<div>TSB-Local</div>	<b>Model</b> Accent/Solaris(RBR)
	<b>Group</b> Body (Interior and Exterior)
	<b>TSB No.</b> HFR12-91-R411-RB;C40AF
<b>Subject</b> <b>(НОВАЯ РЕДАКЦИЯ)ЗАМЕНА ТРЕСНУТОГО ЛОБОВОГО СТЕКЛА</b>	<b>TSB Type</b> Field Fix
	<b>Published</b> 8/10/2012
	<b>Area</b> East Europe & RUSSIA(VOSTOK)

Данный бюллетень содержит процедуру установки лобового стекла с дополнительными демпфирующими прокладками.

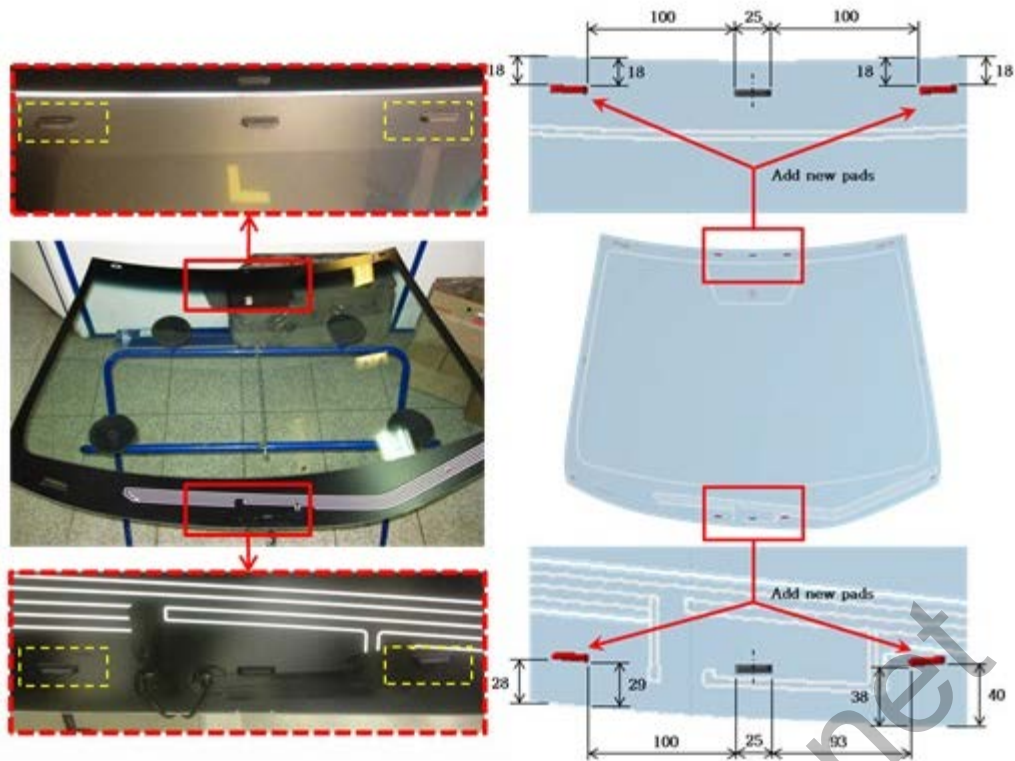
- **Признак / Состояние**  
Трещины на лобовом стекле снизу
- **Причина**  
Сгибание в зоне напряжения – Нижняя центральная часть стекла
- **Контрмера / Способ устранения неисправности**  
Изменение расположения и количества демпфирующих прокладок (закрепить новые демпфирующие прокладки (4шт.) и удалить старые (2 шт.) с внутренней поверхности лобового стекла).

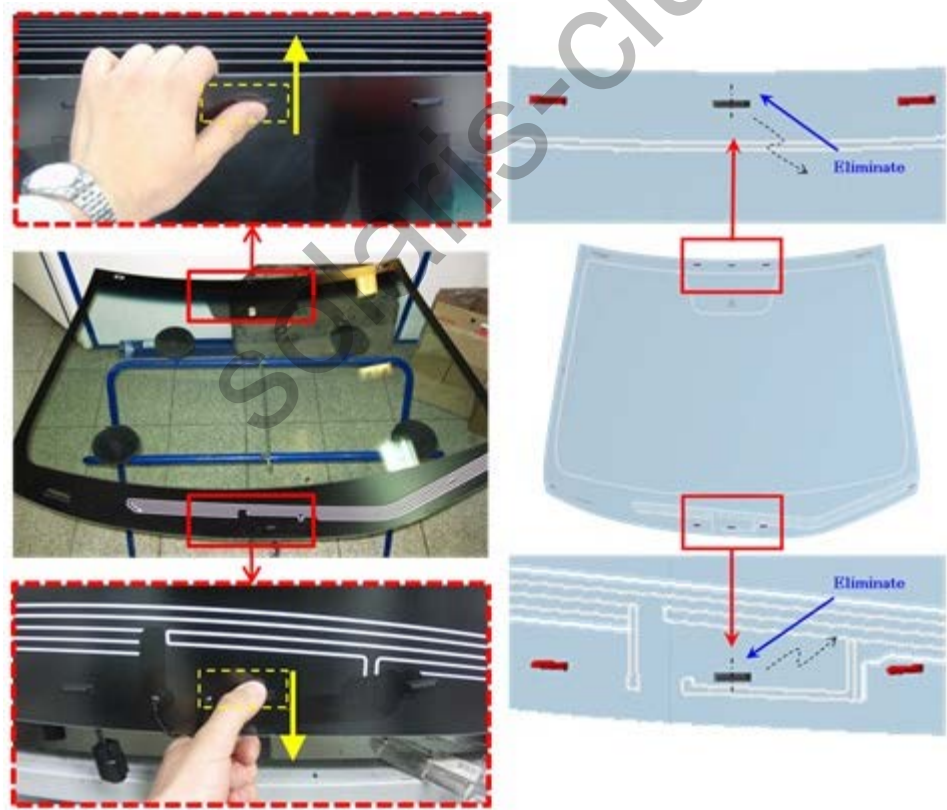
2. Закрепить новые демпфирующие прокладки согласно данного чертежа.

3. Удалить оригинальные прокладки с внутренней поверхности лобового стекла.  
Удалите остатки клея и частицы старых прокладок.
